VERKSTADS- MEDDELANDE

BETR.	PRODUKT
VÄXELSTRÖMS- GENERATORER	P
	GRUPP
	32
	NR
	9
DATUM	
Juni 1974

VOLVO
112 387

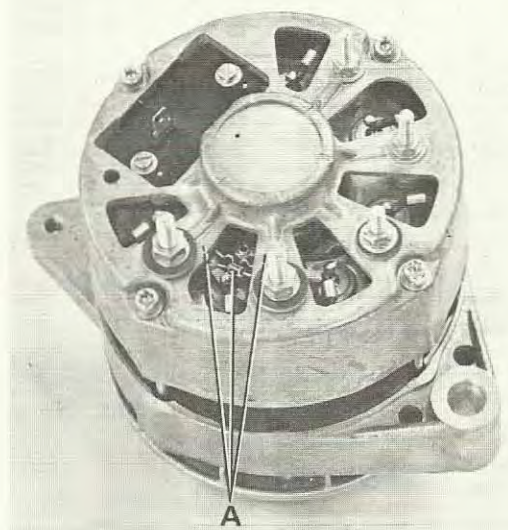
En ny typ av växelströmgeneratorer införs.

På de nya generatorerna är isolationsdioden ersatt med tre magnetiseringsdioder, A, (alltså samma system som Bosch använder).

I samband med de nya generatorerna införs även nya laddningsregulatorer, dessa är kapslade och ska vid fel inte justeras utan bytas.

Samtidigt med de nya generatorerna införes en direkt jordförbindelse mellan generator och regulator.
